改善箇所説明図

改善の内容

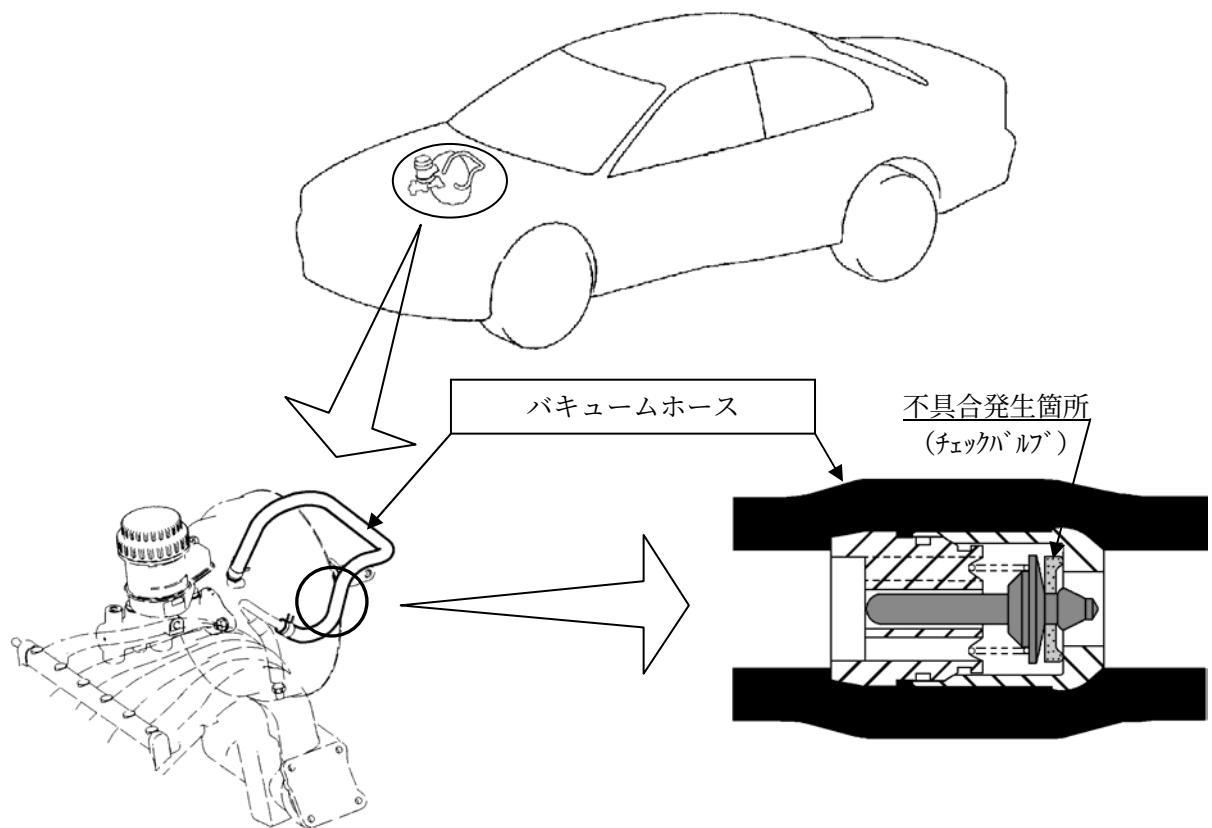
ブレーキ倍力装置用バキュームホースの内面洗浄が不十分なため、ホース内に挿入されているチェックバルブにホースの離型剤が多く付着しているものがある。そのため、チェックバルブに付着した離型剤とホースからの析出物が混合すると、エンジン冷態時にチェックバルブが固着し、始動後の最初の制動時にアシスト不足となり、ブレーキペダルの操作力が増大するおそれがある。

全車両、バキュームホース一式を対策品と交換する。

注：図中の 内は交換部品を示す。
